地方独立行政法人
北海道立総合研究機構

判定業務における審査側からの 主な質疑事項

建築性能試験センター 安全性能部

(1)、(2) RC造の片持ちスラブの基端応力処理と局部震度について

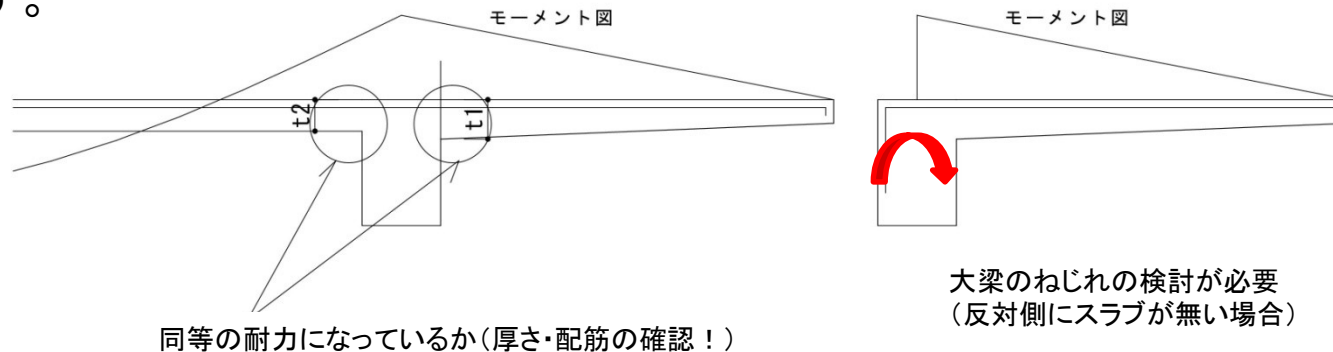
片持ちバルコニーその他これらに類する建築物の外壁から2mを超えて突出する部分は、鉛直震度に対して当該部分及び**当該部分が接続される構造耐力上主要な部分**に生じる力を計算し安全であることを確認する必要がある。反力を受けるスラブは、片持スラブ基端と同厚・同配筋以上(同等耐力以上)のスラブを連続させる等反力を処理する必要があります。

建物規模によらず、鉛直震度の考慮は必要です。

片持スラブの出方向と直交方向の『**梁ねじり耐力**』で負担できる場合もあります。ただし、梁のねじれに対する設計が必要で、軸方向筋やせん断補強筋が増加する場合もあります。

腹筋を軸方向筋として使用する場合には、端部の定着について図面に記載が必要です。

(9) 耐震壁の開口補強筋の検討に用いる設計用せん断力

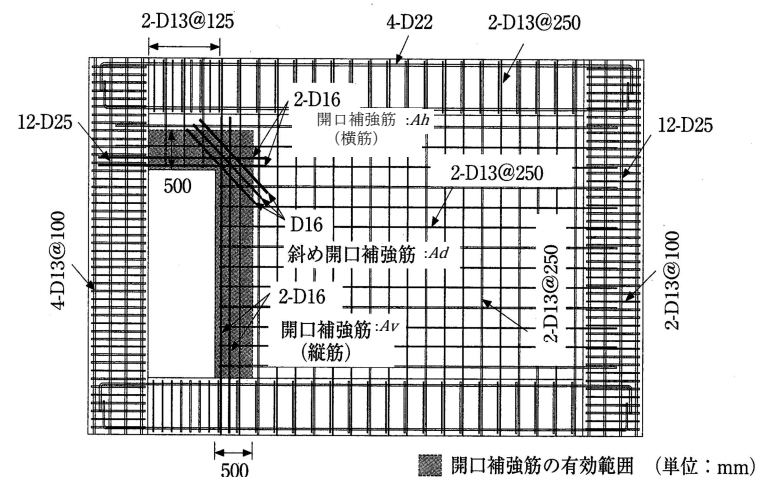
せん断破壊する 耐震壁	せん断終局強度を負担できる 開口補強筋量
上記以外の 耐震壁	メカニズム時応力の 1.25倍

RC規準 19条「壁部材の算定」第5(開口補強)に従い算定

(5) 地盤の許容応力度算定時における、平均N値、Df値、地下水位、荷重の傾斜角について

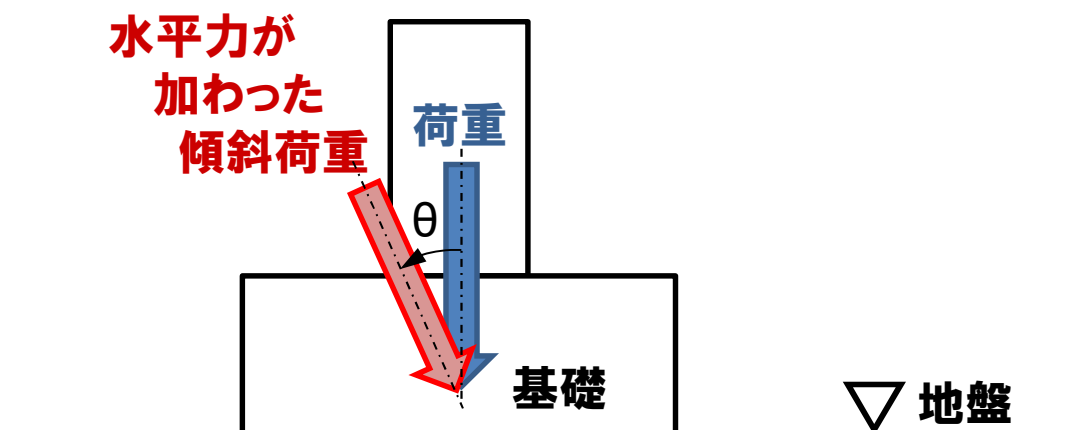
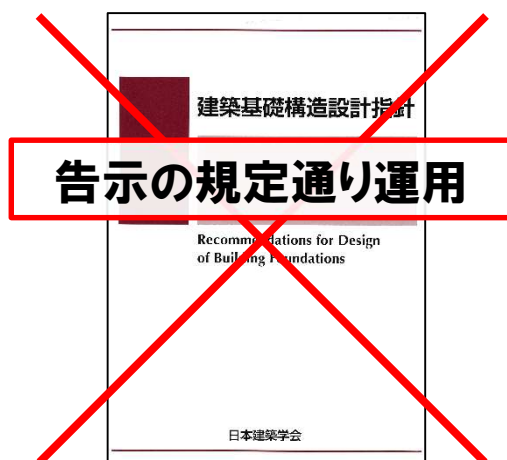
長期: $q_a (\text{kN/m}^2) = 1/3 (i_c \cdot \alpha \cdot C \cdot N_c + i_r \cdot \beta \cdot \gamma_1 \cdot B \cdot N_\gamma + i_q \cdot \gamma_2 \cdot D_f \cdot N_q)$

短期: $q_a (\text{kN/m}^2) = 2/3 (i_c \cdot \alpha \cdot C \cdot N_c + i_r \cdot \beta \cdot \gamma_1 \cdot B \cdot N_\gamma + i_q \cdot \gamma_2 \cdot D_f \cdot N_q)$

荷重傾斜係数 $i_c = i_q = (1 - \theta / 90) ^ 2$, $i_r = (1 - \theta / \Phi) ^ 2$

(8) 杭先端以深のボーリングN値が計測されていない

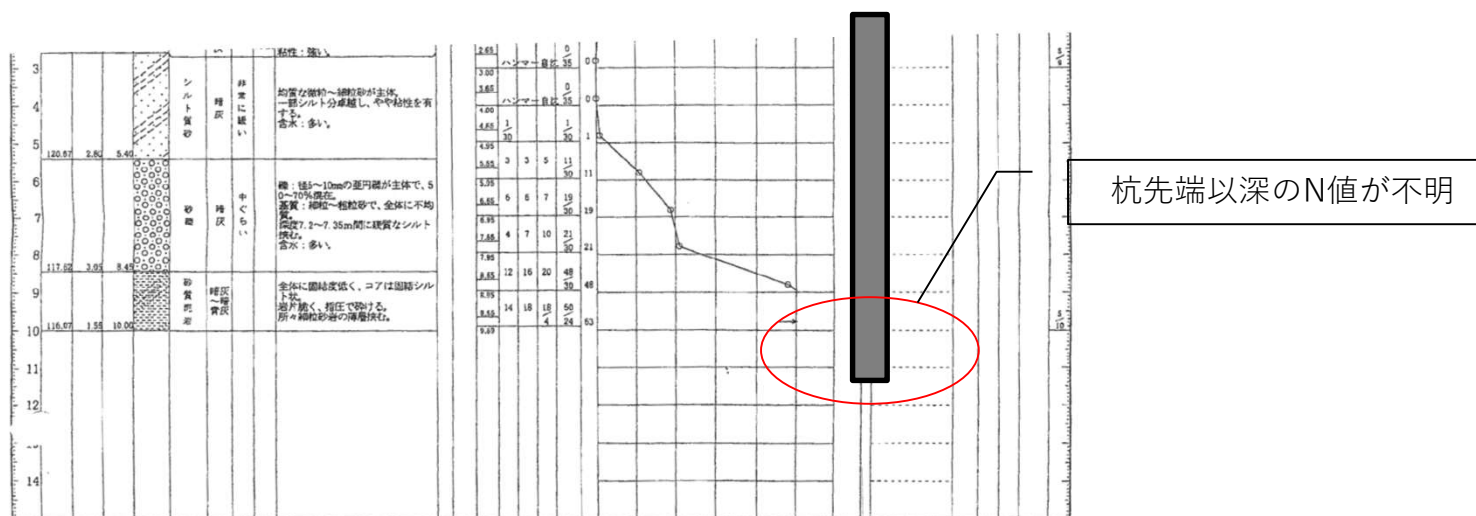
杭先端が、土質柱状図の範囲を超えていることがあります。計画段階で、周辺のボーリングデータや周辺の地盤図等から当該敷地の地層構成を事前に把握し、杭の長さやボーリング長さを予測しておきましょう。また、先端地盤が**支持層と判断される層厚であることを確認**してください。(杭径の5倍以上の範囲)

また、**硬い地盤が現れて、すぐにボーリングを終了すると、その下の層の確認ができませんので注意が必要です。**

施工段階では、**支持層への到達の確認を確実に**行うことが重要です。

杭先端以深のN値が不明

(1) 電算入力の独立水平変位の指定節点について
(体育館や講堂などの上部吹き抜け部分など)

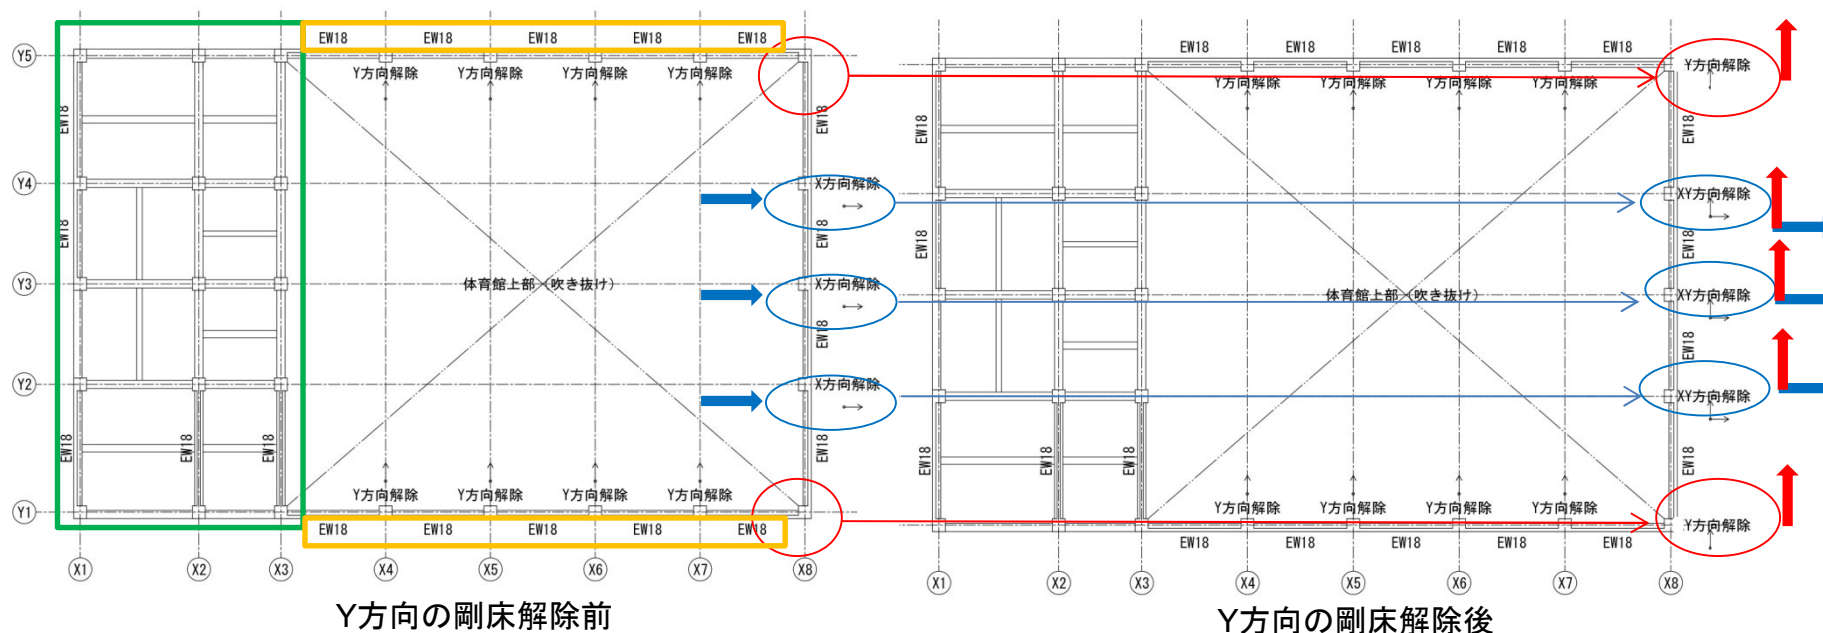
下図のように、体育館や講堂などの上部吹き抜け部分は、剛床を解除しなければいけません。X8通りのY方向の解除を忘れると、Y方向地震時にX8通りの地震時の負担せん断力が過大になり、その他のフレームの負担せん断力が過少に評価されてしまいます。特にX8-Y1、X8-Y5の節点で剛床解除を忘れていたケースが、見られます。
